Shearwater Teric

Versionshinweise zur Firmware

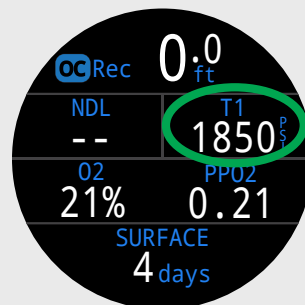
VERBESSERUNG

Im OC Rec-Standardlayout kann die ZzOF-Position (oben rechts) durch eine alternative Anzeige ersetzt werden.
